## Bescheid

über die Änderung und Ergänzung der  
allgemeinen Bauartgenehmigung  
vom 1. Februar 2022

**Nummer:**  
**Z-19.14-2211**

**Gegenstand des Bescheides:**  
**Bauart zum Errichten der Brandschutzverglasung "PROMAGLAS F1-Systemkonstruktion"**  
**der Feuerwiderstandsklasse F 90 nach DIN 4102-13**

Abbildung 1: Glasaufbau

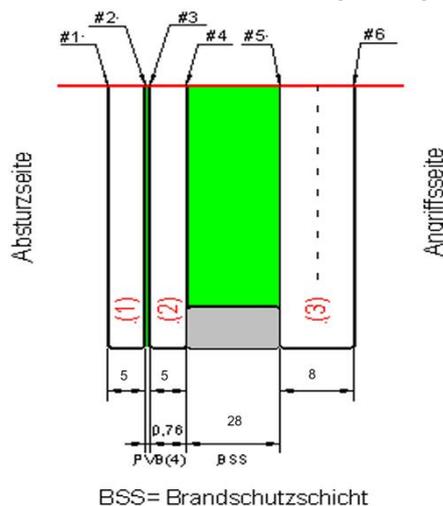
a) Verbundglasscheiben des Typs "PROMAGLAS F1 90" gemäß Abb. 1

Die Verbundglasscheiben müssen den in Abbildung 1 dargestellten Glasaufbau aufweisen:

Die Orientierung der Glasscheiben hinsichtlich Angriff- und Absturzseite ist zu beachten.

- Es sind Scheiben aus
  - thermisch vorgespanntem Kalknatron-Einscheibensicherheitsglas (ESG) nach DIN EN 12150-2<sup>7</sup> oder
  - heißgelagertem Kalknatron-Einscheibensicherheitsglas nach DIN EN 14179-2<sup>8</sup> zu verwenden.

Die Dicke der Einzelscheibe muss  $\geq 5$  mm bis  $\leq 15$  mm betragen.

- Alternativ dürfen Scheiben aus Floatglas (Kalk-Natronsilikatglas) nach DIN EN 572-9<sup>9</sup> verwendet werden. Die Dicke der Einzelscheibe muss dann  $\geq 6$  mm bis  $\leq 15$  mm betragen.

- Die Brandschutzschicht muss 28 mm dick sein.

- Es ist eine Scheibe aus
  - thermisch vorgespanntem Kalknatron-Einscheibensicherheitsglas (ESG) nach DIN EN 12150-2<sup>7</sup> oder
  - heißgelagertem Kalknatron-Einscheibensicherheitsglas nach DIN EN 14179-2<sup>8</sup>zu verwenden.  
Die Dicke der Einzelscheibe muss  $\geq 8$  mm bis  $\leq 15$  mm betragen.
